「改訂 平面交差の計画と設計 基礎編」の訂正のお知らせ

平成 14 年 10 月 9 日

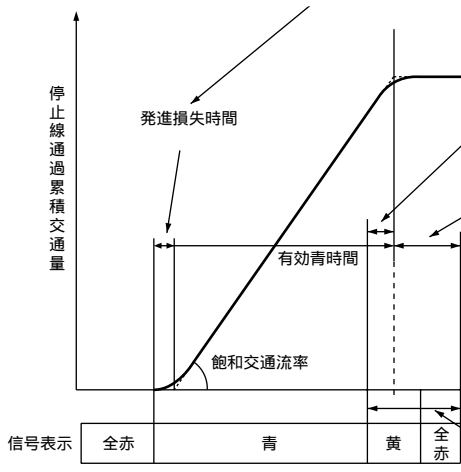
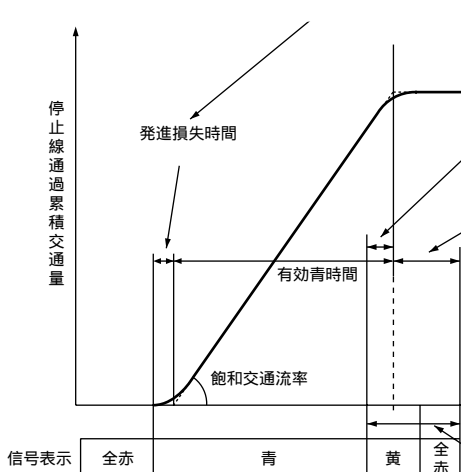
訂正箇所		誤	正
ページ	行・図表等		
82	表 3.3.1	基本追従車頭時間〔秒〕 従道路からの左折 4.5	基本追従車頭時間〔秒〕 従道路からの左折 3.5
83	式 3.3.4	$c_e = v_c \frac{\exp\left(\frac{-v_c t_c}{3,600}\right)}{1 - \left(\frac{-v_c t_f}{3,600}\right)}$	$c_e = v_c \frac{\exp\left(\frac{-v_c t_c}{3,600}\right)}{1 - \exp\left(\frac{-v_c t_c}{3,600}\right)}$
93	式 3.3.14	$\alpha_L = \frac{S_L}{1800 \cdot \frac{G}{C}}$	$\alpha_L = \frac{C_L}{1800 \cdot \frac{G}{C}}$
112	表 3.4.23		
114	図 3.4.24	$\frac{10+30}{1 - (0.4 - 0.25)}$	$\frac{10+30}{1 - (0.4+0.25)}$
122	図 3.4.37
